**KOMINIARSKA SPÓŁDZIELNIA PRACY
św. FLORIAN we WROCŁAWIU**

Opinia Nr

wyników przeprowadzonych oględzin - ekspertyzy urządzeń grzewczo-kominowych

w budynku przy ul. Gen. Andersa nr 11/1 w Dąbrowie

PRZEWODY 1, 2, 4, 5, 6, 7, 8 - 14x14
 PRZEWOD 3 - 50x50
 PRZEWOD 9 - 30x25

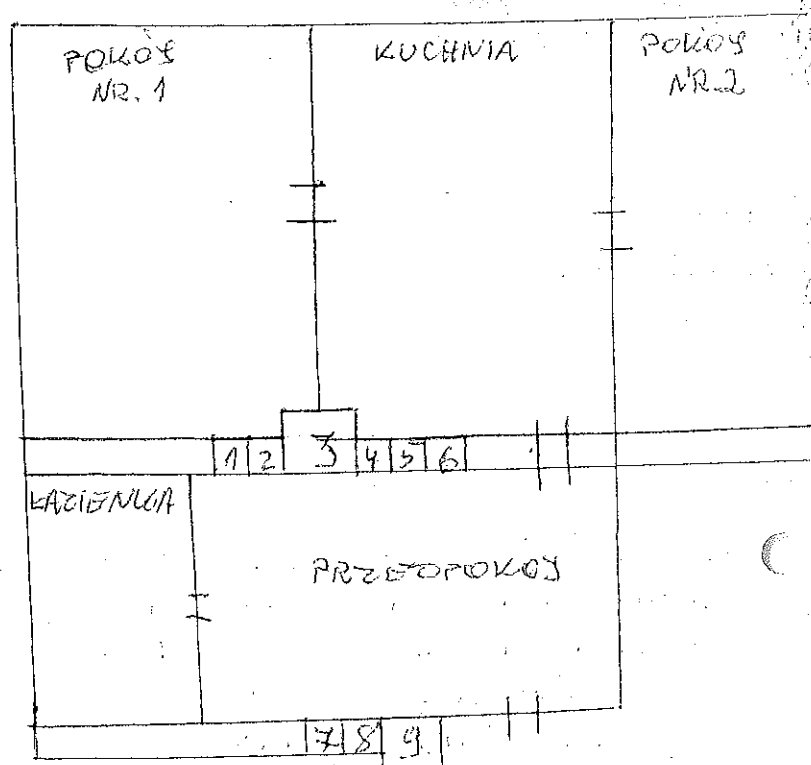
1. Przewód kominowy nr 3 (50x50cm) może być przeznaczony do podłączenia pieca kuchenowego i pieca pokojowego w pokoju nr 1 w pokoju nr 2 brak kominu. Ścieżkę odprowadzenia wszystkich produktów spalania proponuje się, zamontować powyższe piecy, piec (C) na opał stały podłączyć do przewodu nr 3.
2. Wentylacja wspomagana kuchenki i pieca w przybudowie nr 4
3. Wentylacja wspomagana kuchenki wylotowa wg obowiązujących przepisów - projekt
4. Dla prawidłowego funkcjonowania urządzeń kominowych zapewnić właściwą napływ powietrza z zewnątrz poprzez urządzenie mechaniczne.
